**ENVIRONNEMENT 93
UNION DES ASSOCIATIONS
D'ENVIRONNEMENT DE SEINE-SAINT-DENIS**

**Enquête publique préalable à la déclaration d'utilité publique modificative concernant la ligne 15 Est du réseau de transport public du Grand Paris,
du 3 mai au 11 juin 2021.**

Figure-1 : Gare de Bondy – Alternative Stockage déblais et centrale à béton

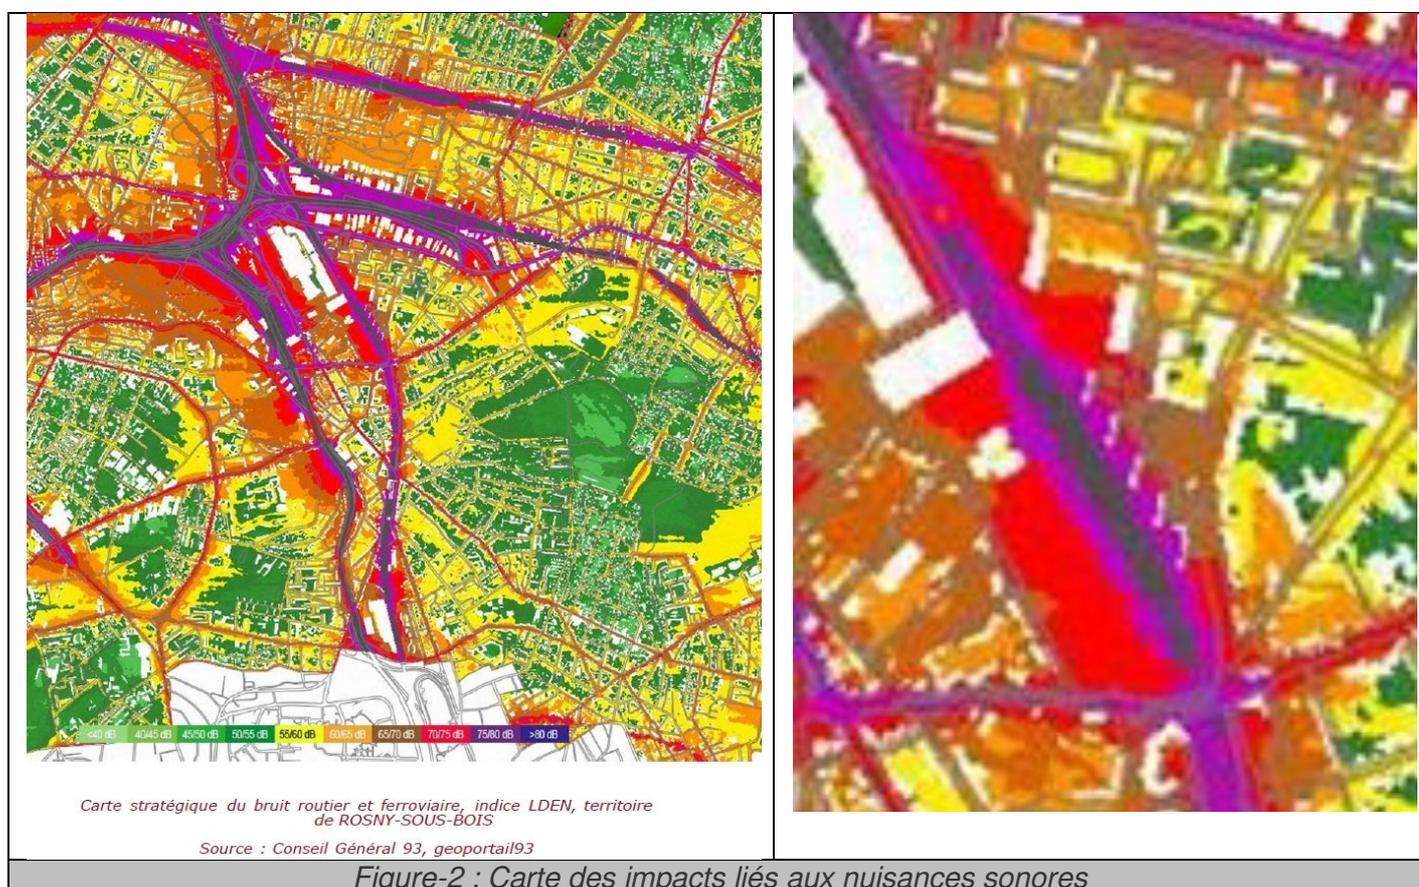
A l'occasion de la première enquête publique qui a conduit à la DUP, l'impact des travaux concernant l'évacuation des déblais comme ceux nécessaires à l'installation de la centrale à béton n'a pas été présenté. L'étude d'impact localise les sites qui constituent les établissements les plus sensibles (*Pièce-G2-Etude d'impact-Présentation du projet – page 168*), en particulier pour les problématiques de la qualité de l'air, mais la crèche collective de la rue Etienne Dolet,

d'une capacité d'accueil de 50 enfants n'est pas mentionnée. Ce type d'établissement est pourtant à classer parmi les établissements les plus sensibles. Cette absence d'information du public concernant les travaux de préparation à la construction de la gare de Bondy est particulièrement préjudiciable à l'expression des avis produits par le public et à la décision d'utilité publique qui en a découlée.

Le schéma ci-dessous offre une solution permettant à la fois l'implantation d'une installation temporaire de stockage de déblais, ainsi que la mise en œuvre de la centrale à béton à simplement 350 mètres de la passerelle de la gare SNCF de Bondy. Ce site possède tous les avantages du site retenu par la SGP en termes de superficie, de foncier rapidement disponible, d'accès à l'avenue de Rosny, retenue pour la circulation des camions, sans en avoir les inconvénients majeurs concernant la santé des enfants, le cadre de vie des riverains et la mobilisation d'un foncier promis à d'autres destinations.

1. Le site de stockage des déblais et d'installation de la centrale à béton pour la gare de Bondy doit être revu comme proposé ici
